# **Novelle 1 des Sektoralen Raumordnungsprogramms über die Windkraftnutzung in NÖ**

**Beiblatt zum Umweltbericht** zur Novelle 1 des  
Sektoralen Raumordnungsprogramms über die  
Windkraftnutzung in Niederösterreich  
(Fachliche Ergänzungen nach der Begutachtung)

01.08.2024

**Zone WE23 - Reduktion und Erweiterung (Streichung eines Zonenteils in Obersiebenbrunn und kleinflächige Erweiterung in Untersiebenbrunn)**

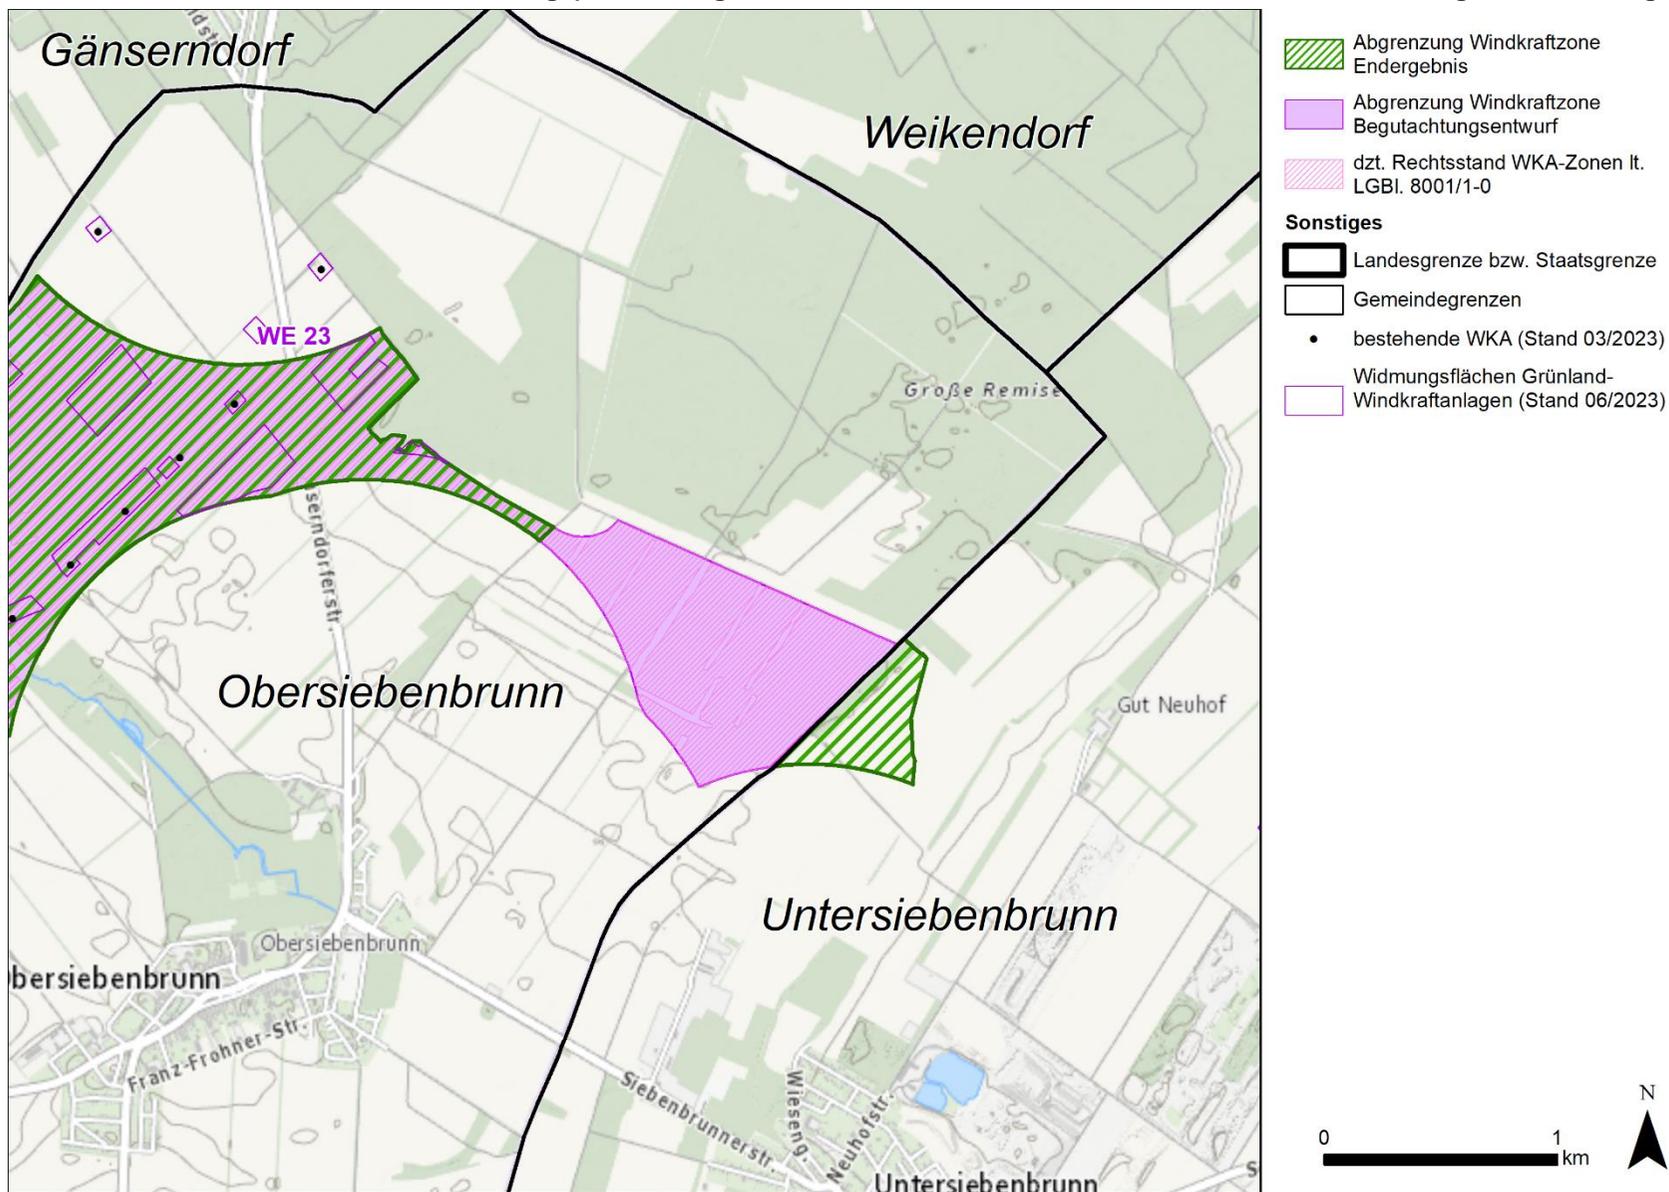
WE23 (WE23-R1)	Obersiebenbrunn	<p>Gemäß Rückmeldung der Gemeinde sollen Windkraftanlagen auf Bereiche mit bereits bestehenden Windkraftanlagen konzentriert werden (= Vermeidung einer Umzingelungswirkung). Der östliche Bereich von WE23 überlagert zudem weitgehend mit dem Korridor der S8 und ist zudem im Nahbereich von potenziellen Siedlungserweiterungsflächen.</p> <p><b>Änderung gegenüber Begutachtungsentwurf:</b></p> <p>Es erfolgt eine Streichung des Zonenteils aufgrund der Novelle des UVP Gesetzes, da aufgrund der Rückmeldung der Standortgemeinde keine zeitnahe Umsetzung erwartbar ist.</p>
WE27 (WE27-A1)	Untersiebenbrunn	<p>Gemäß Stellungnahme der Standortgemeinde Untersiebenbrunn soll die eingemeldete Erweiterungsfläche (WE27-A1) aufgrund der Nähe zu einer Stromleitung (Freileitung) und den Überlegungen im Örtlichen Entwicklungskonzept nicht umgesetzt werden.</p> <p><b>Änderung gegenüber dem Begutachtungsentwurf:</b></p> <p>Die Gemeinde begehrt die Streichung der geplanten Erweiterung WE27-A1, da sich diese zu nahe an einer bestehenden Stromleitung befindet. Zudem sieht das (in Erarbeitung befindliche) Örtliche Entwicklungskonzept Erweiterungsflächen vor. Die Erweiterungsfläche WE27-A1</p>

WE23 (WE23-A2)	Untersiebenbrunn	<p>Gemäß Stellungnahme der Standortgemeinde Untersiebenbrunn soll der Zonenteil WE23-A2, der direkt an die bestehende Zone WE23 am Gemeindegebiet von Obersiebenbrunn angrenzt, als Ersatz für in der Gemeinde gestrichene Flächen in Natura2000-Gebieten in die Zonierung aufgenommen werden. Dieses Anliegen wird durch eine Stellungnahme eines Betreibers unterstützt.</p> <p><b>Änderung gegenüber dem Auflageentwurf:</b></p> <p>Da die in der Stellungnahme eingereichte Fläche direkt an eine bestehende Zonierung angrenzt, kann vom Entfall einer zusätzlich notwendigen Prüfung im Rahmen der SUP ausgegangen werden, da sich keine wesentlichen Änderungen in Hinblick auf die betroffenen Schutzgüter der SUP ergeben. Die Fläche liegt zudem in der Eignung, die sich aus der der Planung vorangegangene "Abschichtung" von Negativkriterienflächen ergab und wurde in der SUP bereits als Planungsvariante (dargestellt im Stakeholderprozess im Gemeindesteckbrief im Herbst 2023) untersucht. Unterstützt wird die betreffende Fläche nunmehr auch von der Standortgemeinde Untersiebenbrunn (die zum Zeitpunkt des Starts der Begutachtung unklare Unterstützung durch die Gemeinde war der Grund für die Nichtberücksichtigung der Fläche, siehe Umweltbericht S. 62) in einer separaten</p>

Zone	Gemeinde(n)	Erläuterung der Änderung
		<p>Stellungnahme im Zuge der öffentlichen Begutachtung, weshalb eine zeitnahe Umsetzung erwartbar ist. Die nun erfolgte Erweiterung der Zone ist jedenfalls im öffentlichen Interesse, da damit ein Beitrag zur Erreichung der NÖ Klima- und Energieziele geleistet werden kann.</p> <p>Dem Begehren wird daher Folge geleistet und die Fläche in die Zonierung aufgenommen.</p>
WE31 (WE31-A2)	Engelhartstetten	<p>Gemäß Stellungnahme der Standortgemeinde wird die Arrondierungsfläche WE31-A1 ausdrücklich begrüßt. Um die Fläche jedoch noch besser ausnutzen zu können, wird ein optimierter Abgrenzungsvorschlag eingebracht, bei gleicher Größe wäre es so möglich zwei weitere WKA unterzubringen und gleichzeitig etwas weiter vom Natura2000-Gebiet abzurücken. Es wird darauf hingewiesen, dass im Gebiet von WE31-R1 bereits WKA in Errichtung sind.</p> <p><b>Änderung gegenüber Begutachtungsentwurf:</b></p> <p>Die Gemeinde schlägt in der Stellungnahme eine Anpassung der Arrondierungsfläche WE31-A1 vor, um Platz für 2 zusätzliche Windkraftanlagen zu schaffen und gleichzeitig den Abstand zum Natura-2000 Gebiet zu vergrößern. Angedacht sind zwei Erweiterungen sowie eine Reduktion von WE31-A1 (vgl. Kapitel 1.1.2). Nach eingehender Prüfung wird die südliche vorgeschlagene Erweiterung der Arrondierung im Ausmaß von rund 5 ha in die Zonierung aufgenommen, da es sich um eine geringfügige Erweiterung von nur rund 90 m handelt, die jedoch zu einer optimierten Ausnutzbarkeit der Zone führt. Gleichzeitig erfolgt eine Rücknahme im Norden der Windkraftzone – wie von der Gemeinde vorgeschlagen – im Ausmaß von rund 8,5 ha. In Hinblick auf das Schutzniveau der einzelnen in der SUP geprüften Schutzgüter ergeben sich aufgrund der angepassten Abgrenzung der Windkraftzone keine relevanten Veränderungen. Die zweite vorgeschlagene Erweiterung in Richtung Osten wird hingegen nicht aufgenommen, da es sich um eine Auskragung in Richtung March handelt und generell das Konfliktpotenzial hinsichtlich Ornithologie in Richtung March erheblich zunimmt. Die ggst. Abgrenzung wurde in Abwägung der Schutzinteressen der Ornithologie sowie des Planungszieles zur Erfüllung der Energie- und Klimaziele des Landes Niederösterreich gewählt.</p> <p>Bestehende Gwka Widmungen bleiben von Änderungen des NÖ SekROP Wind unberührt. Die von der Gemeinde angesprochene GWKA-Widmung liegt im Bereich eines Natura 2000-Gebietes (Vogelschutzgebiet Sandboden und Praterterrasse), weshalb der entsprechende Teil der Windkraftzone im Rahmen der Novelle 1 des NÖ SekROP Wind gestrichen wird.</p>

**Zone WE27 - Reduktion (Streichung einer schmalen Erweiterungsfläche im Westen)**

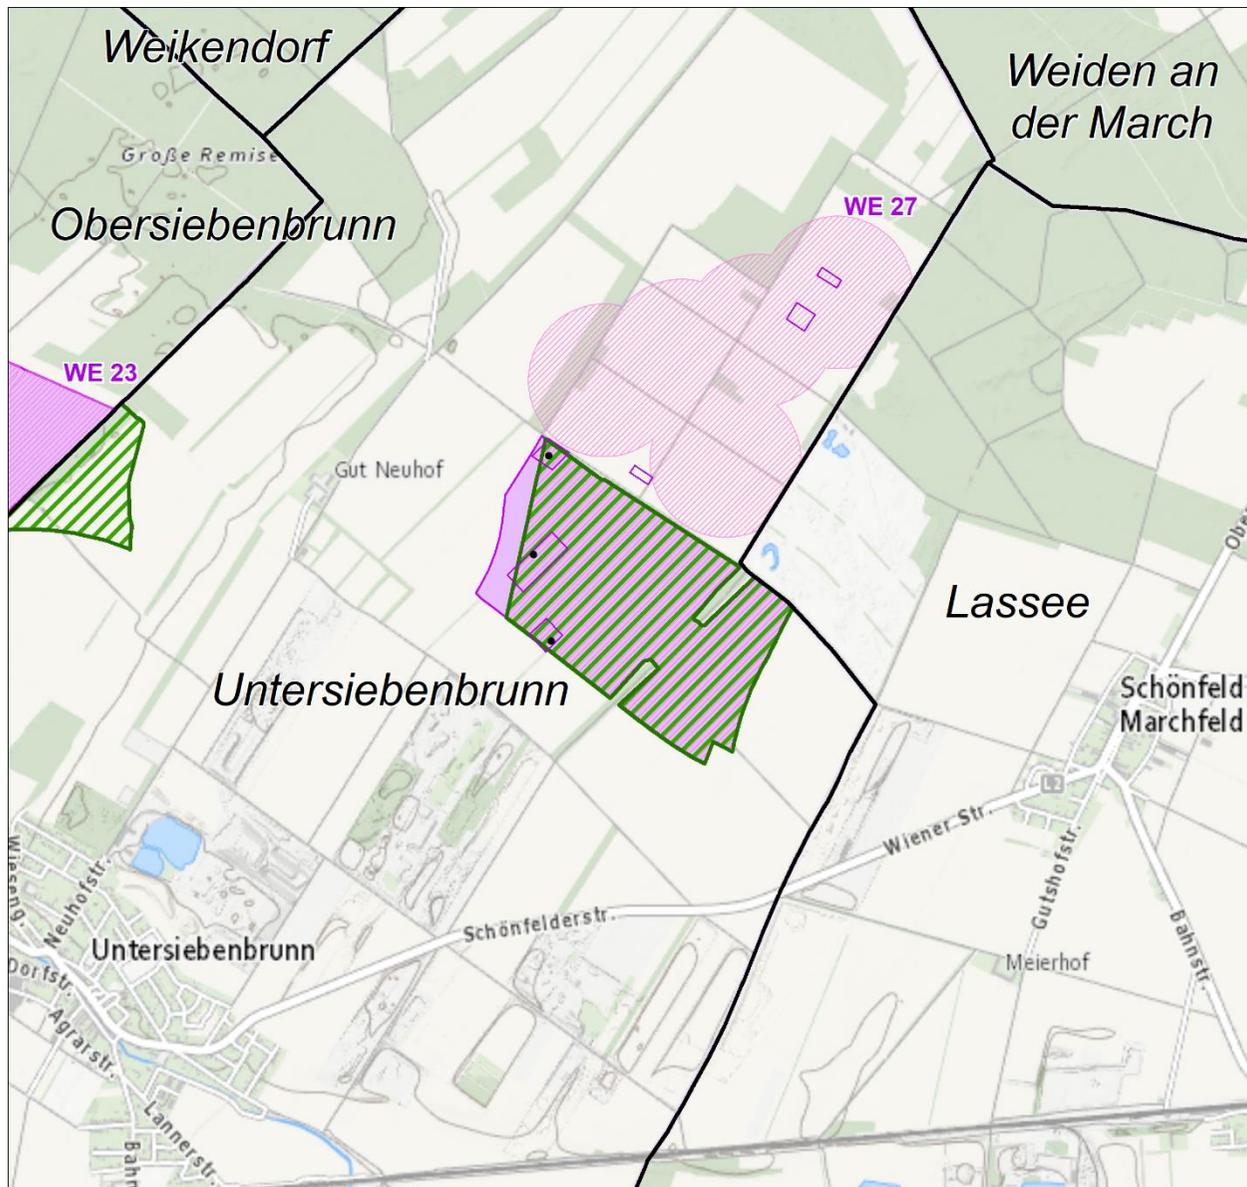
Zone	Gemeinde(n)	Erläuterung der Änderung
		<p>wird folglich aufgrund fehlender praktikabler Realisierungsmöglichkeiten aus der Zonierung entfernt.</p>
<p>WE28 (WE28-A1 bzw. WE28-R4)</p>	<p>Untersiebenbrunn</p>	<p>Gemäß Stellungnahme der Standortgemeinde Untersiebenbrunn soll die schmale Restfläche im Südosten des Gemeindegebietes bereinigt werden, da diese nicht nutzbar ist.</p> <p><b>Änderung gegenüber Begutachtungsentwurf:</b></p> <p>Im Zuge der Überarbeitung der bestehenden Zonierung für Windkraftanlagen ergab sich nach Entfernung einer mit Natura-2000 Gebiet überlagernden Fläche ein schmaler Streifen im Südosten der Zone WE28 auf dem Gemeindegebiet von Untersiebenbrunn. Da diese Restfläche aufgrund der Kleinteiligkeit für die Errichtung von WKA kaum nutzbar ist, begehrt die Gemeinde eine Streichung derselben. Die betreffende Fläche wird daher aufgrund fehlender praktikabler Realisierungsmöglichkeiten aus der Zonierung entfernt.</p>
